改善箇所説明図

改善の内容

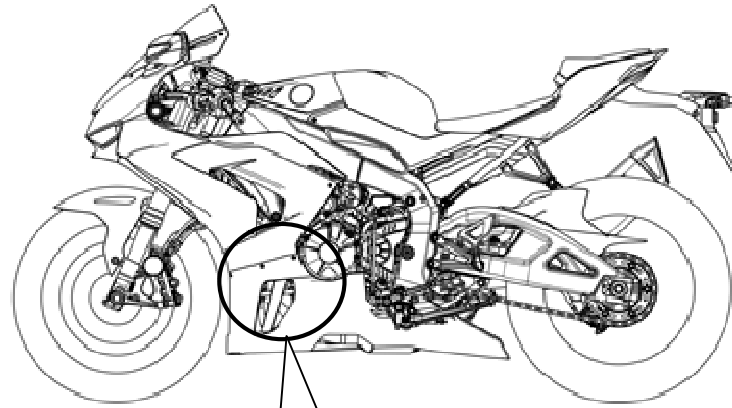
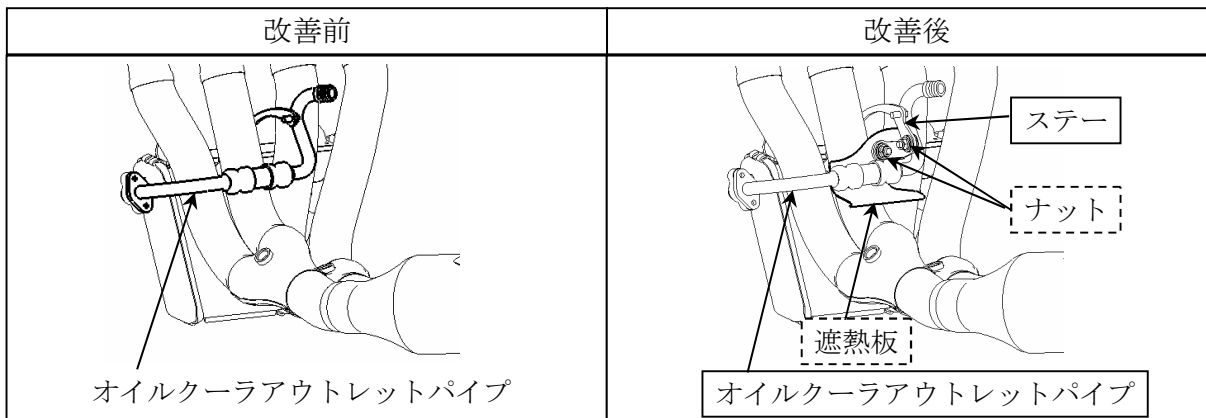
オイルクーラアウトレットパイプ

基準不適合発生箇所

原動機において、オイルクーラアウトレットパイプ樹脂ホース部の遮熱対策が不適切なため、1速ギヤの高回転域で先行の大型車等との車間距離が短い追従走行を行うと、排気管の輻射熱で当該ホースの表面部が溶融することがある。そのため、そのまま使用を続けると、ホースに亀裂が発生し、エンジンオイルが漏れ、漏れたオイルが排気管に付着して発煙し、最悪の場合、オイルが後輪タイヤに付着して転倒するおそれがある。

全車両、遮熱板を追加するとともに、オイルクーラアウトレットパイプを新品に交換する。なお、改善措置用部品の供給に時間を要することから、使用者に当該不具合の内容を周知するとともに、1速ギヤでの走行に関する注意事項を案内し、準備ができ次第、交換する。

注： は交換部品を示す。 は追加部品を示す。
